Holsreguleringen. Vilårsrevisjon

HKH, GJC, AV, BOD. 15.2.2018

Svar på spørsmål fra NVE v/Fjellanger i e-post 24.1 2018.

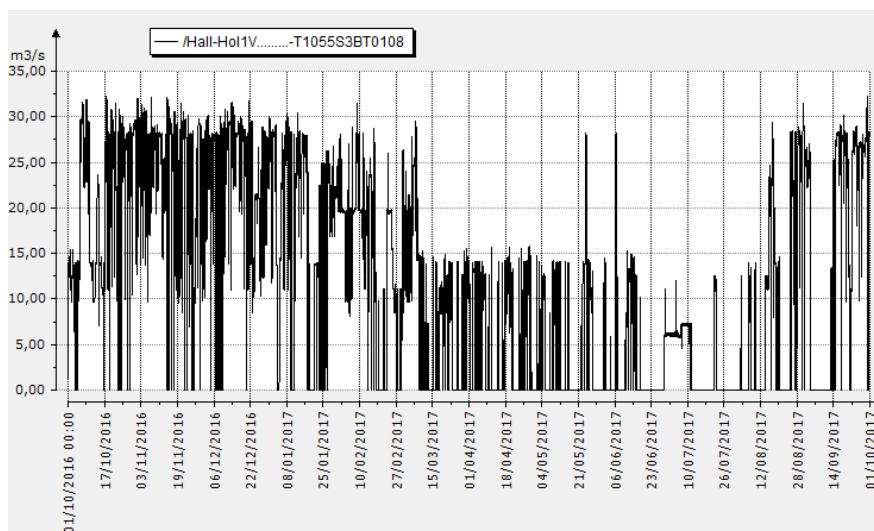
2. Hol kommune mener at krafttapet blir mindre enn tidligere antatte 37,7 GWh/år med de justerte kravene fra kommunene om minstevannslipp og fyllingsrestriksjoner, og de henviser til at dere skal gjøre nye beregninger. Det vil være fint å få oppdaterte beregninger?

2. Det vises til vedlegget datert 15.2.2018 til dette brevet for nye produksjonssimuleringer vha Vansimtap for Hol kommunes justerte krav. FHR/E-CO viser til vårt brev av 5.4.2017 oppsummering side 18 som er regulantens helhetlige vurdering av nye konsesjonsvilkår for reguleringen. Simuleringer i Vansimtap har svakheter - se fotnote 26 side 34 i revisjonsdokumentet. I vedlagte simulering mener vi at krafttapet ikke er overvurdert, da tapping for å oppnå minstevannføringskravet trolig vil være noe mer enn det som er teoretisk simulert. Simuleringen er utført under den forutsetning av at bunnmagasinet i Stolsmagasinet ikke utnyttes, dvs at reguleringen ned til LRV ikke tas i bruk. Simuleringen viser derfor et mer positivt bilde enn det som kan være realiteten for

enkelte år. Simuleringen viser at Hol 1 Urunda i realiteten avstengt fra kraftproduksjon i sommersesongen (se figurene 14 og 15).

| Simulering | Simulert endret kraftproduksjon GWh | Kommentar |
|------------------------------|-------------------------------------|---|
| Hol kommunes justerte vilkår | -20.6 | Krafttapet vil mao. være >20,6 GWh/årlig |

FHR/E-COs syn er at kravene i Hol kommunes justerte forslag til oppfylging av Strandavatn og Stolsmagasinet ikke bør etterkommes.

Hol 1 Votna

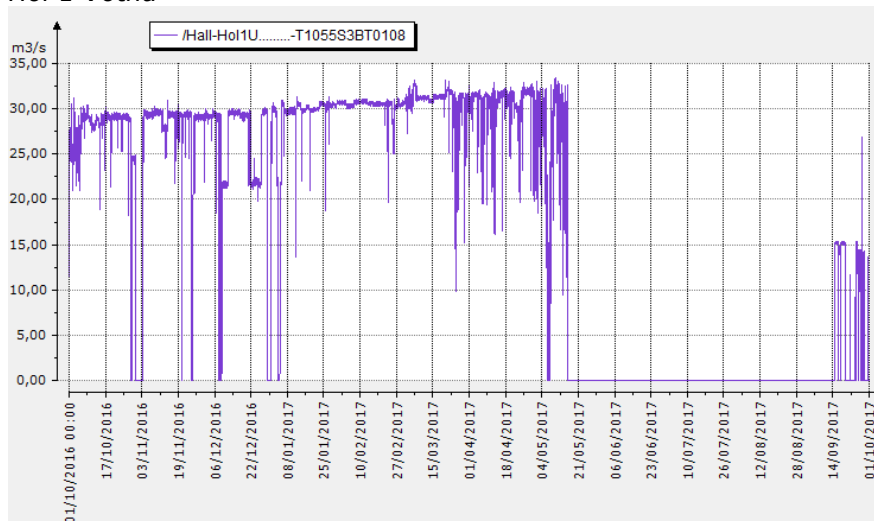
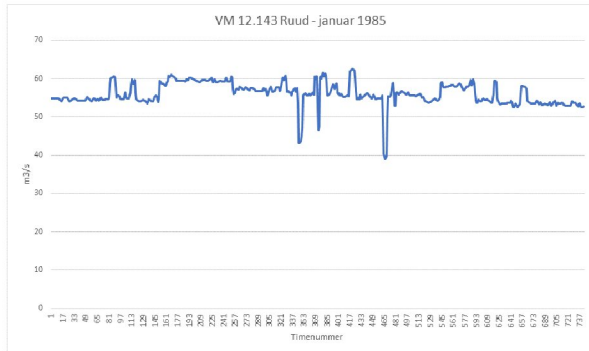
5. I kommentarene til høringsuttalelsene vedr. Hol 1 Stolsvatn s. 8 står det at «E-CO mener at Storåne er utsatt for utstrakt effektkjøring og har vært det siden reguleringen ble etablert.» NVEs generelle inntrykk fra en rekke saker om vilårsrevisjon er at effektkjøring med store forskjeller i vannføring, f.eks. mellom dag og natt, særlig ble merkbart etter innføringen av energiloven i 1990. Er det ikke slik for Storåne?

Det er blitt mer utpreget effektkjøring i Hol 1 etter at energiloven trådte i kraft 1. januar 1991. Det er hovedsakelig Hol 1 Votna som brukes til effektkjøring, mest i vinterperioden (oktober–april). Det er ikke nok vann tilgjengelig til å kjøre begge aggregatene på beste virkningsgrad gjennom hele vinteren. Som hovedregel blir det kjørt på beste virkningsgrad, men med to aggregat om dagen og ett om natta og i helgene, eventuelt ett om dagen og stopp om natta og i helgene. Hol 1 Urunda, som får vann fra flerårsmagasinet Strandavatn, går jevnt og trutt på beste virkningsgrad store deler av vinteren. Figurene under viser som eksempel driftsvannføringen for perioden 1. oktober 2016–30. september 2017.
